VS. RIF.
VS. DATA
NS. RIF. VE-T14/OR/dm
TELEFONO
TELEFAX
E-MAIL
DATA 10/04/2019

Aggiornamento attrezzo speciale 3336 → 3336A

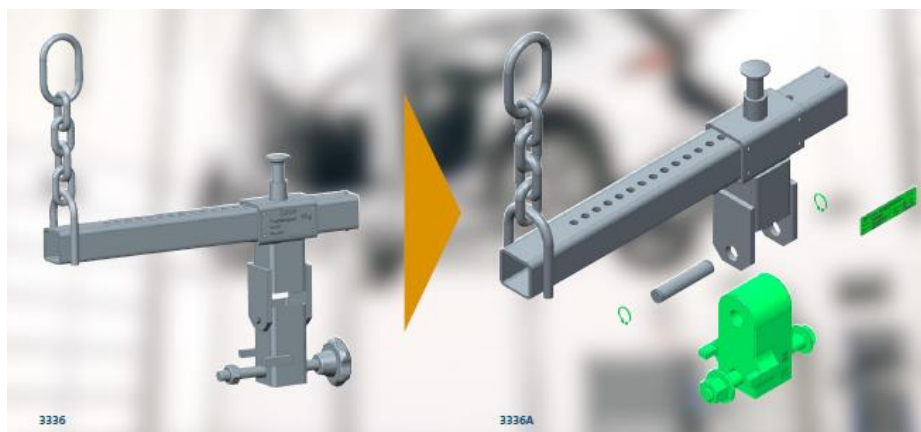
L'attrezzo di sollevamento 3336 è stato progettato nel 1993. Questo attrezzo era dimensionato in funzione della tipologia di riparazioni allora previste. Essendo nel frattempo aumentato notevolmente il peso del gruppo trasmissione (cambio), la vite di fissaggio potrebbe subire una deformazione di tipo plastico fino a provocarne la rottura, con conseguente **scivolamento e danneggiamento del cambio / pericolo per l'incolumità dell'utilizzatore.**

Alla luce di ciò, è stata sviluppata una nuova versione dell'attrezzo 3336, ora classificato **3336A**.

<p>KIT COMPLETO 3336</p>
	<p>PARTICOLARI DA INVIARE A VGI X ROTTAMAZIONE</p>

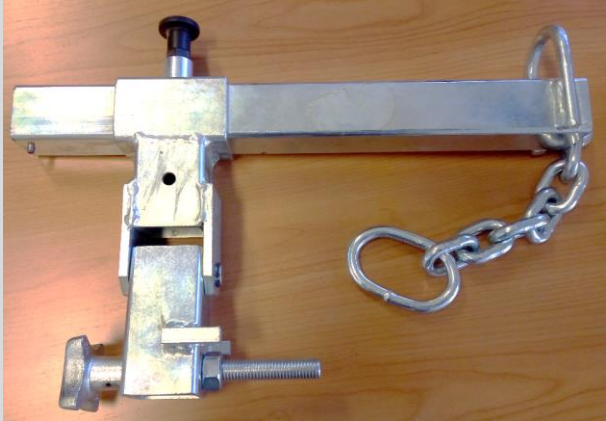
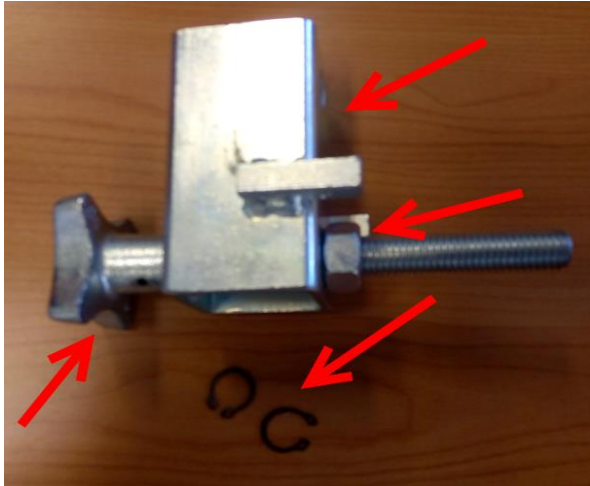
1. OFFICINA → Rimozione kit 3336/1 come indicato

Per gli attrezzi 3336 in uso presso la Rete Service è stata pertanto decisa l'esecuzione di un intervento di aggiornamento sotto forma di conversione dell'attrezzo da 3336 in 3336A, tale conversione avverrà senza alcun addebito nei Vostri confronti.

3. VGI → Alla ricezione del kit 3336/1, Vi verrà inviato gratuitamente il nuovo kit 3336A1 (per ciascun particolare ricevuto);

4. OFFICINA → Aggiornamento del 3336 con il kit 3336A1 (procedura inclusa nel kit 3336A1)
